INFO-TECH n. 01/19 – 08/10/2019

Αλλαγές εξοπλισμού σε κινητήρες X30

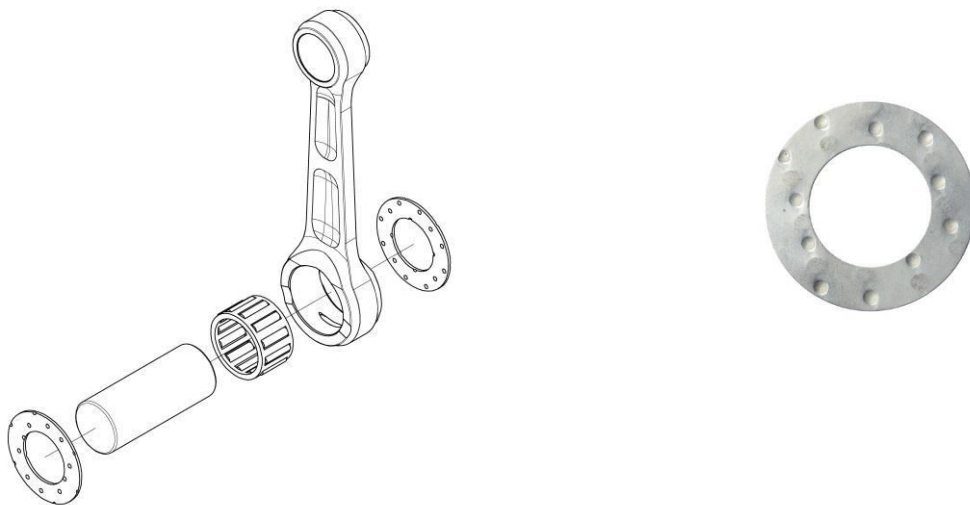
Οι στρογγυλές ροδέλες (θρος) μπιέλας θα προμηθεύονται ως βασικός εξοπλισμός.

Μετά την τροποποίηση που περιεγράφηκε παραπάνω, προστίθενται δύο συμπληρωματικές σχισμές για λίπανση στα πλευρικά επίπεδα της μπιέλας.

Κωδικός νέας μπιέλας κομπλέ: ENC50100-C

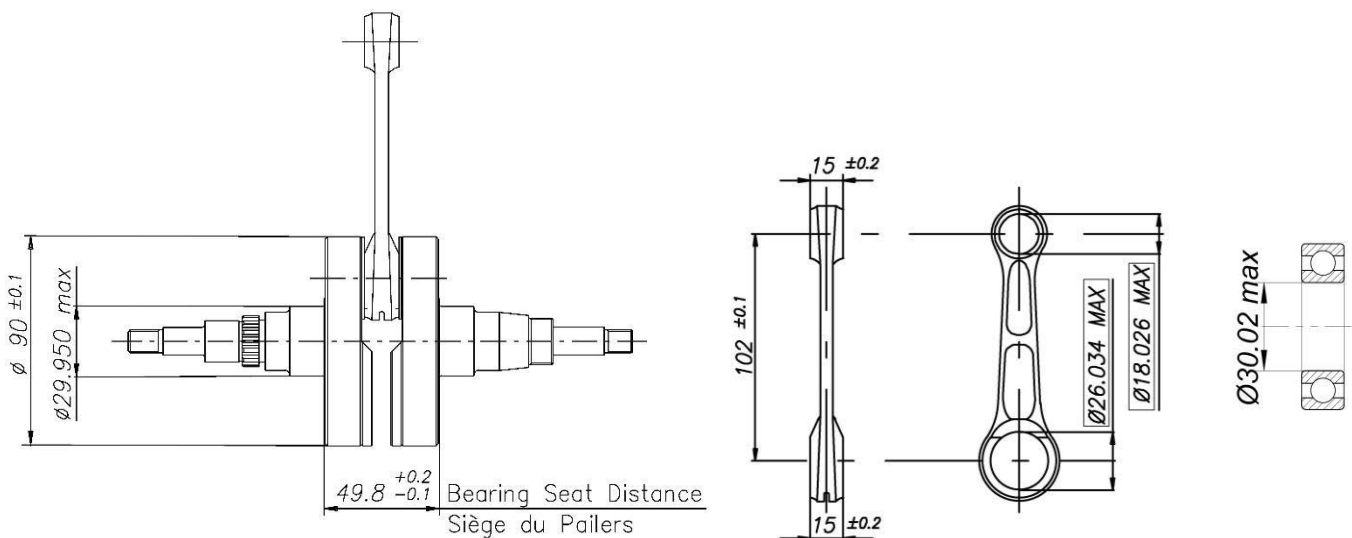
Για να σταματήσουν οι βλάβες που προκαλούνται από την εκούσια απομάκρυνση του υλικού ή την έλλειψη συντήρησης, μερικές σημαντικές διαστάσεις ορίων προστέθηκαν στο τεχνικό δελτίο του κινητήρα:

Μέγιστη διάμετρος κάτω τρύπας μπιέλας = 26.034mm

Μέγιστη διάμετρος άνω τρύπας μπιέλας = 18.026mm

Ελάχιστη διάμετρος crankshaft journals = 29.950mm

Μέγιστη διάμετρος main bearings' inner ring hole = 30.02mm

Η ανοχή για το πλάτος του crankshaft αλλάζει σε 49.8 -0.1/+0.2mm.

Οι προαναφερόμενες διαστάσεις ορίων πρέπει να τηρούνται και στους υπάρχοντες κινητήρες.

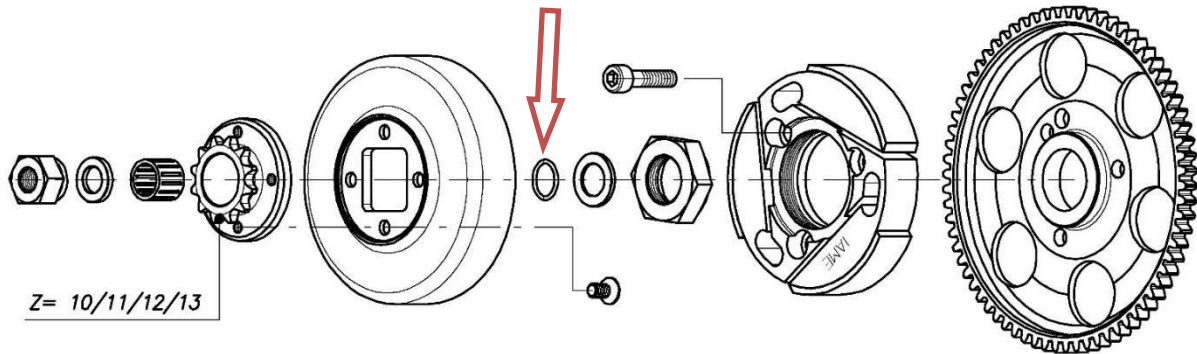
Προκειμένου να αποφευχθεί η μόλυνση του εσωτερικού τμήματος της καμπάνας και του συμπλέκτη με γράσο, η χρήση o-ring πίσω από τον κύλινδρο συμπλέκτη είναι τώρα υποχρεωτική, αντί για προαιρετική.

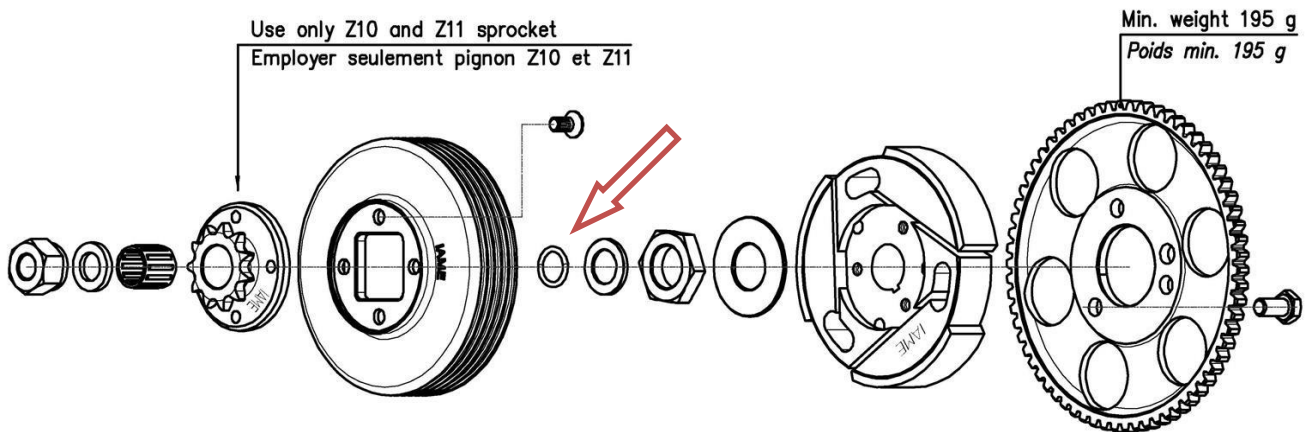
Η καμπάνα συμπλέκτη με σπές δεν επιτρέπεται πλέον.

Προκειμένου να αποφευχθεί η μόλυνση του εσωτερικού τμήματος της καμπάνας και του συμπλέκτη με γράσο, η χρήση o-ring πίσω από τον κύλινδρο συμπλέκτη είναι τώρα υποχρεωτική, αντί για προαιρετική.
